江阴市高中学位扩充项目(山观高中改造)

实验综合楼

根据弱电要求, 本项目的实验室插座高度、个数进行调整,
本次变更除云线圈出的本次变更部分以外, 均与原审查通过的设计一致。

图纸名称 DRAWING TITLE
教室照明大样图、教室插座大样图
配电系统图、消防过负荷监控系统图

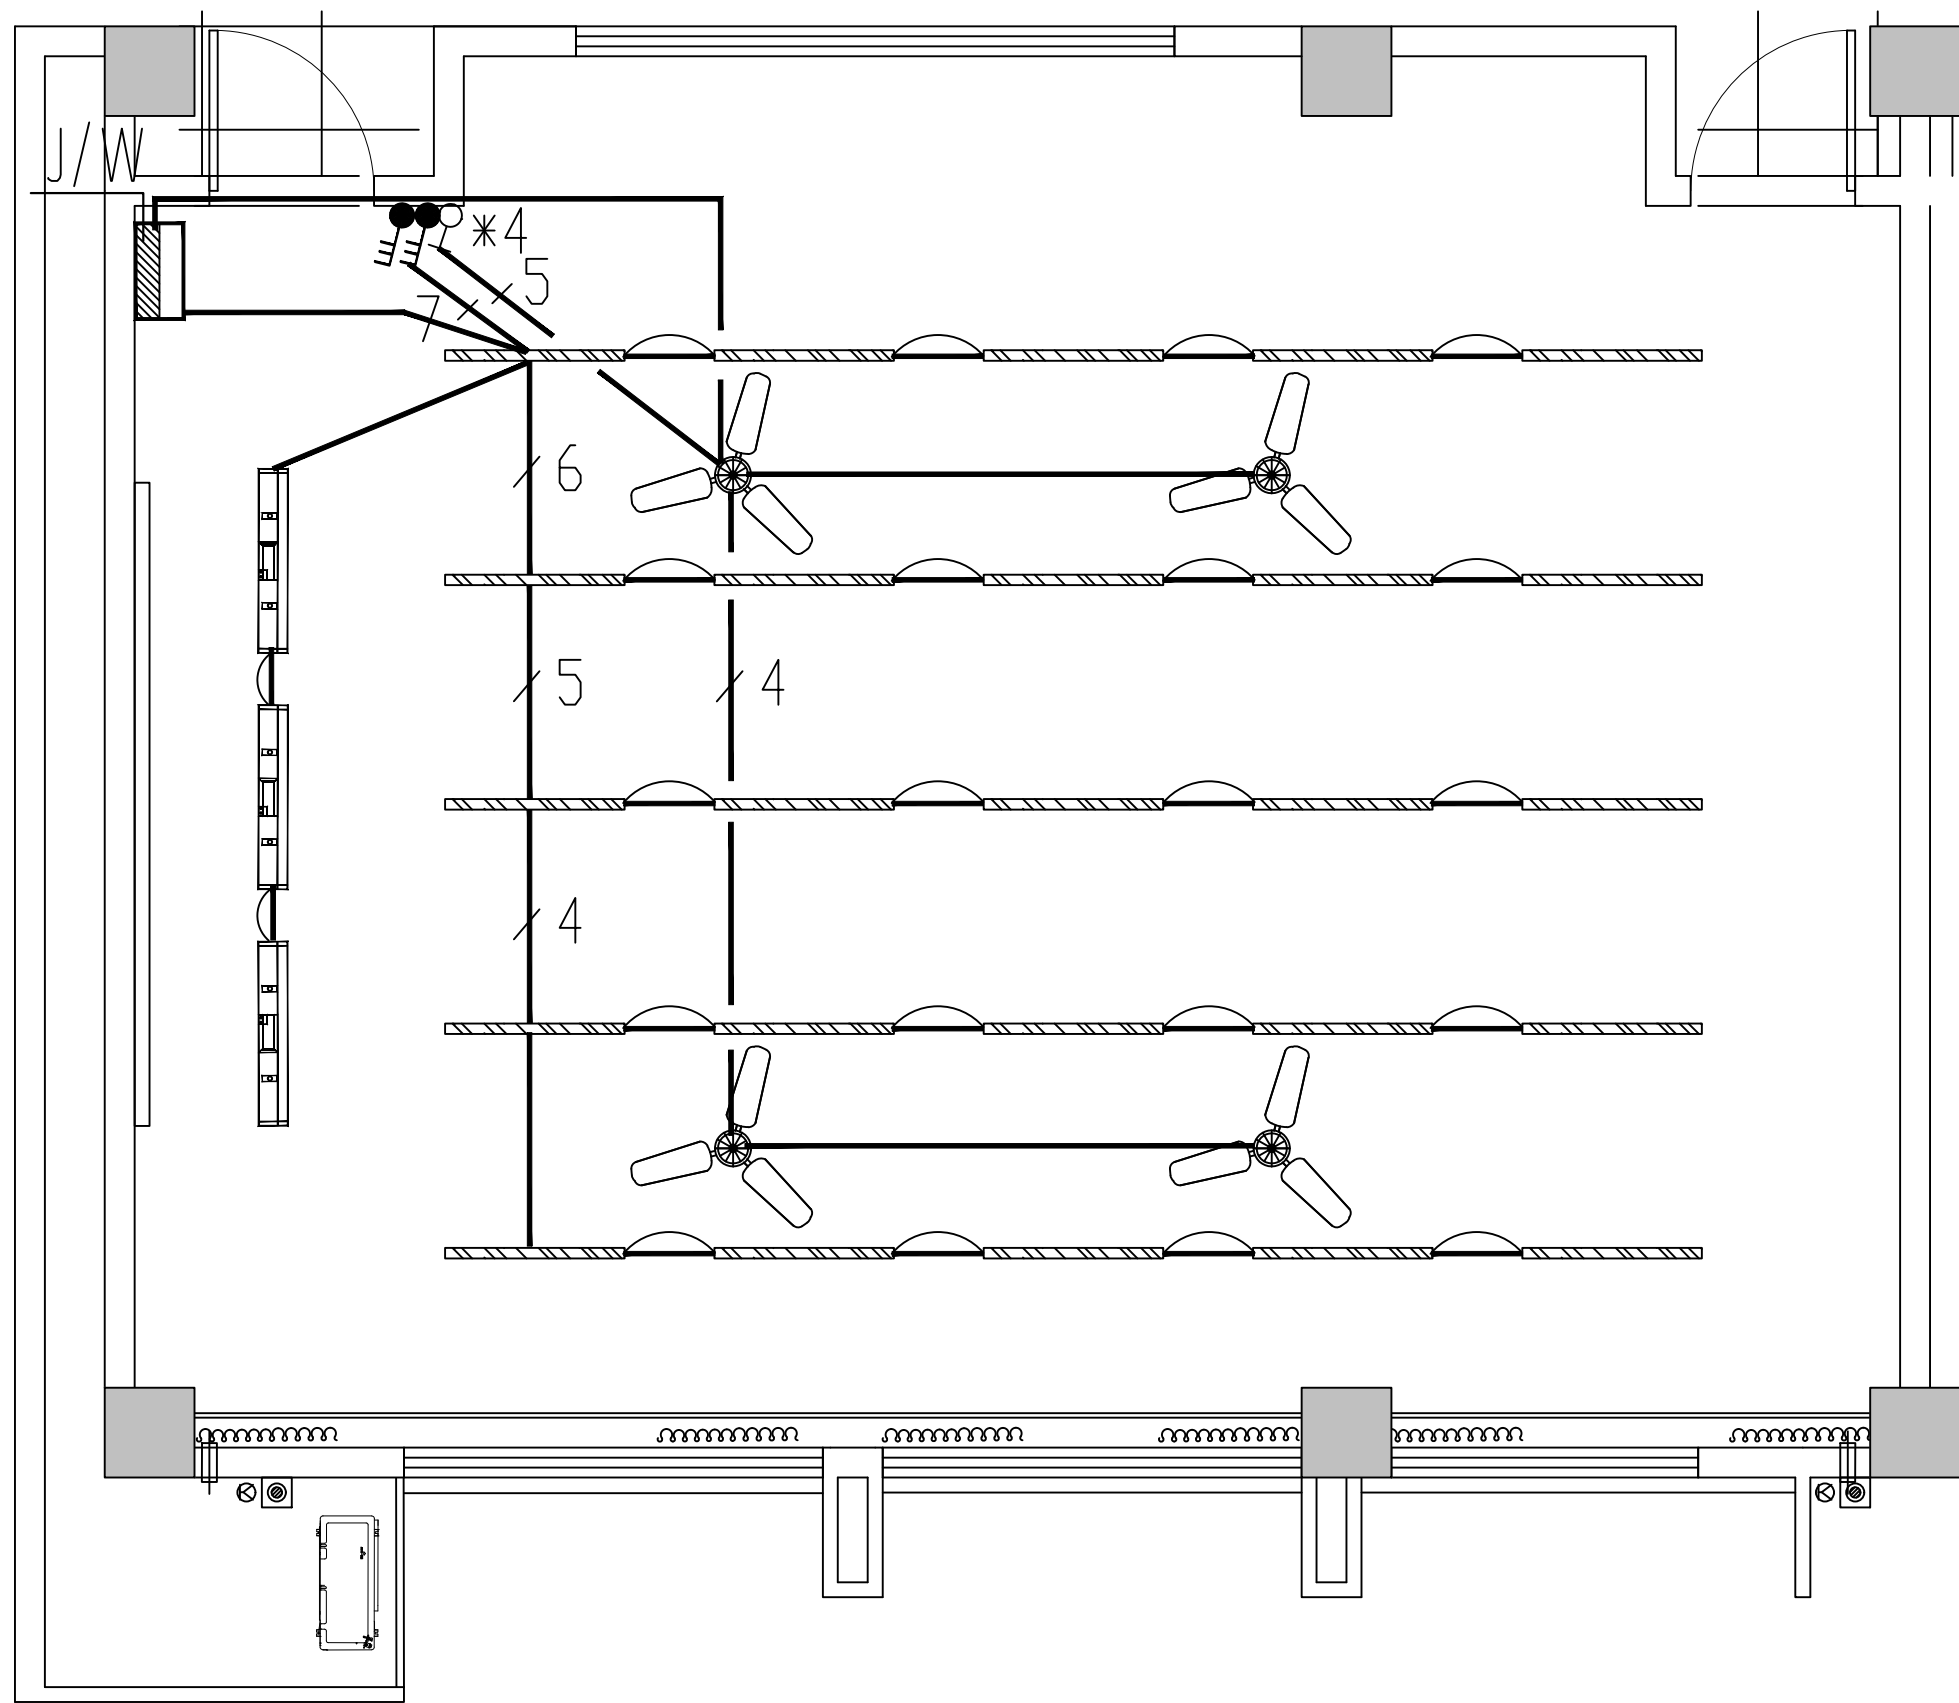
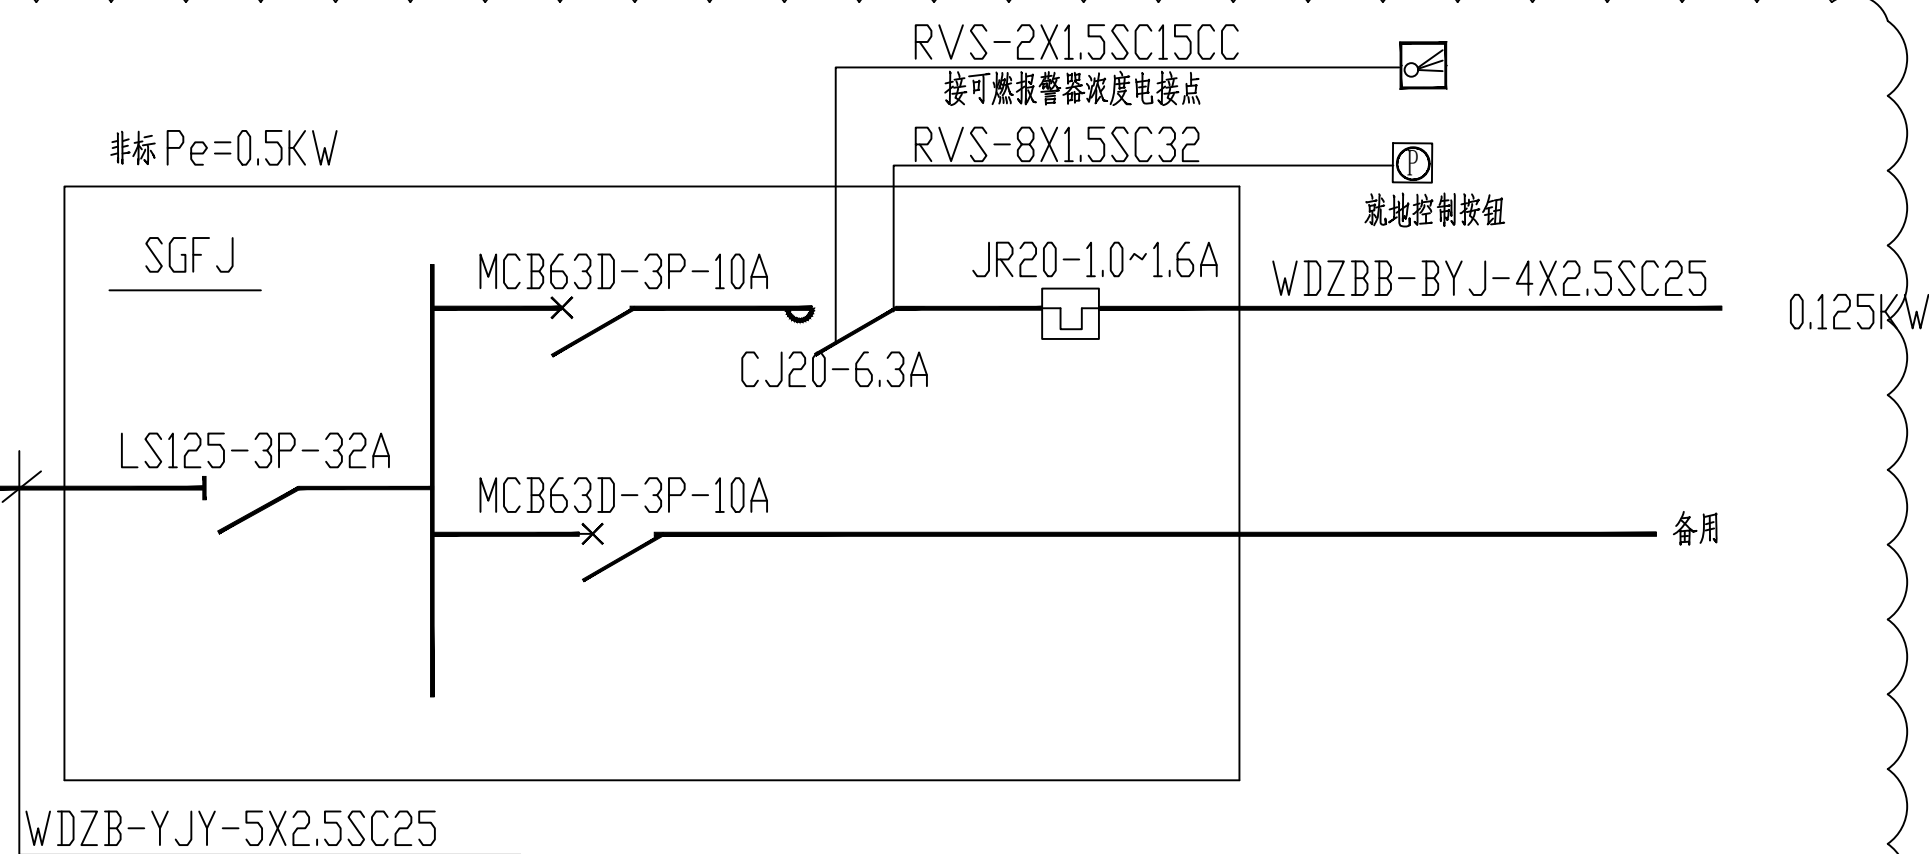
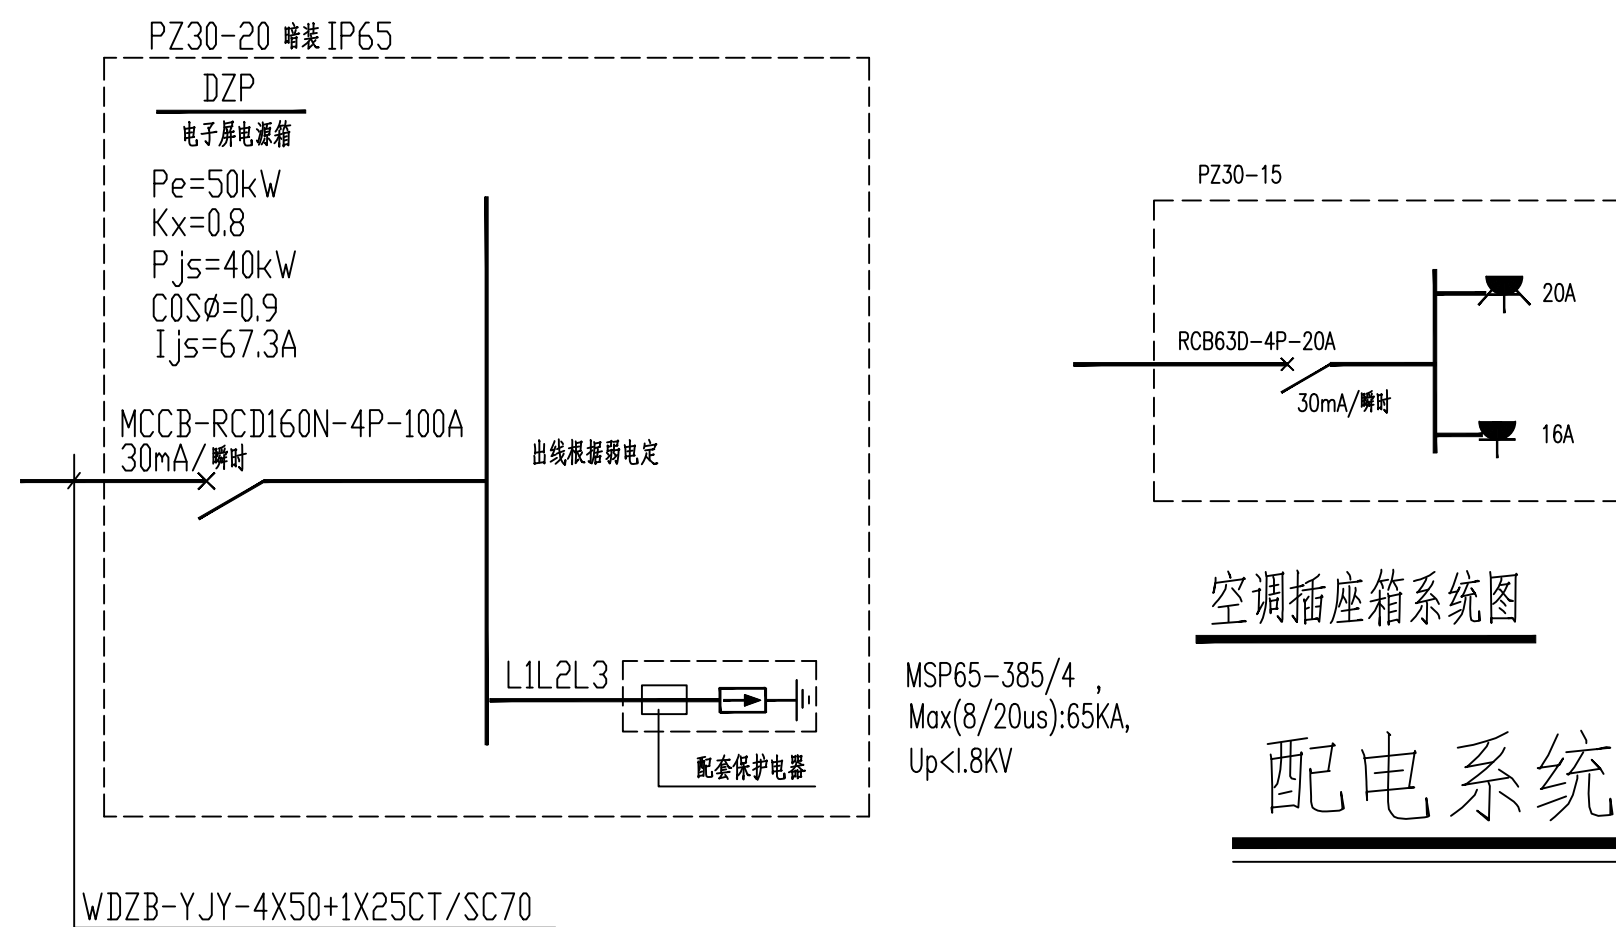
变更说明
根据弱电要求，本项目的实验室插座高度、个数进行调整
本次变更除云线圈出的本次变更部分以外，均与原审查通过的设计一致。
